TRANSPORDIAMET

Meie 01.07.2025 nr 7.2-2/25/216-8

Jõelähtme vald, Liivamäe küla, Uus-Hindreku ja Rusniku maaüksuste detailplaneeringu kooskõlastamata jätmine

- riigitee nr 1 Tallinn – Narva teemaal:

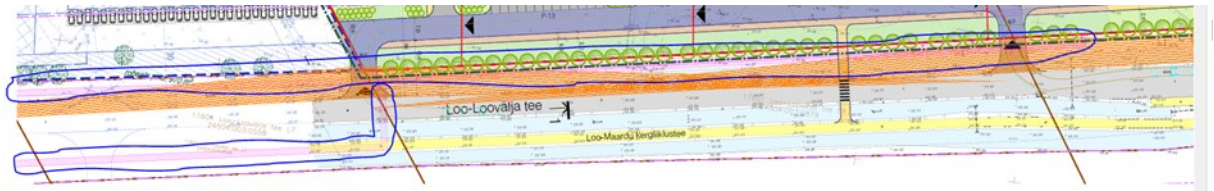
1. PlanS § 126 lg 1 punkt 7 alusel on planeeringu ülesandeks liikluskorralduse põhimõtete määramine. Lisada seletuskirja, et teeületuse asukoht ja ohutu lahendus so valgustuse vajadus täpsustada projekteerimise etapis liikuvusuuringu alusel.
 - Palume joonistelt eemaldada ülekäigurada.
 - Lisada seletuskirja, et kavandatud ristumiskohad tagavad juurdepääse nii Raja (24504:003:0555) ja Vana-Hindreku (44601:001:0992) planeeringualadele.
2. PlanS § 126 lg 1 punkt 4 alusel on planeeringu ülesandeks tehnovõrkude võimaliku asukoha määramine.
 - 2.1. Põhijoonisel (joonis DP-2) on riigitee nr 1 Tallinn – Narva tee ja riigitee nr 11601 Loo – Loovälja tee teemaal sh välja ehitatud olemasoleval jalg- ja jalgrattateel reserveeritud maa-ala elektri-ja siderajatisse ja gaasitrassi rajamiseks, vt väljavõtted põhijoonisest :

Me ei saa nõustuda riigiteede teemaa (sihtotstarve-transpordimaa) reserveerimisega tehnovõrkude tarbeks ja planeeringu arenduseks. Kõik kavandatavad tehnovõrgud palume nihutada detailplaneeringualale ja mitte koormata riigi teemaad.

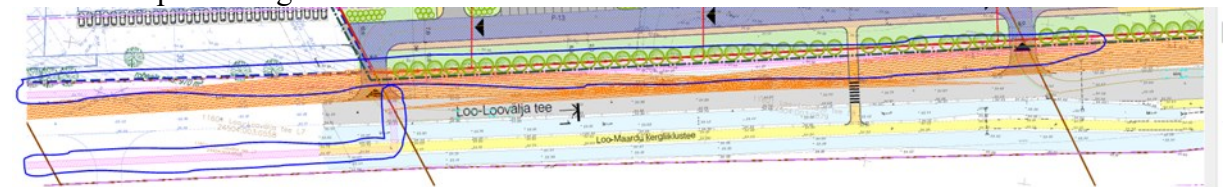
2.5. Tehnovõrkude joonisele kantud keskpinge XW2 kaablite planeerimisega riigitee nr 1 Tallinn – Narva tee teemaale nõustuda ei saa, palume kaabel eemaldada. Palume selleks otstarbeks kasutada planeeringuala maaüksusi.

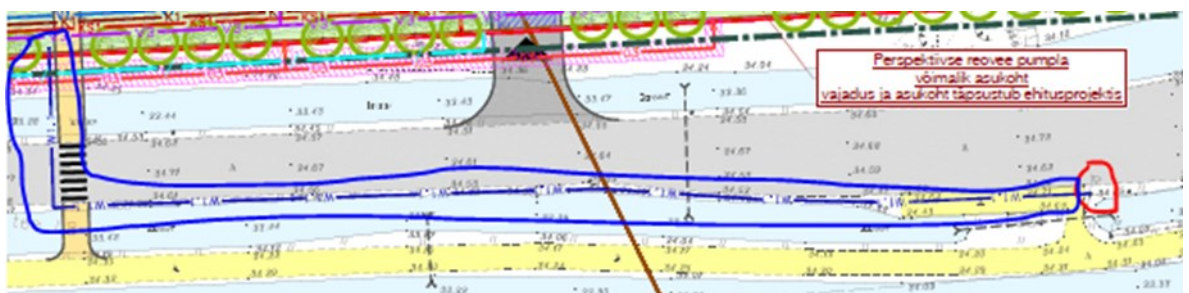
2.6. Tehnovõrkude koondplaani kantud gaasitorustike G3 ja sidekanalisatsiooni --/-- planeerimisega riigitee nr 11601 Loo – Loovälja tee teemaal ja sealhulgas sidekanalisatsioon -- / -- TRAMi halduses oleva olemasoleva JJT konstruktsiooni (katendisse, muldkehasse) nõustuda ei saa, palume eemaldada. Palume tehnovõrgud kavandada planeeringu maaüksustele.
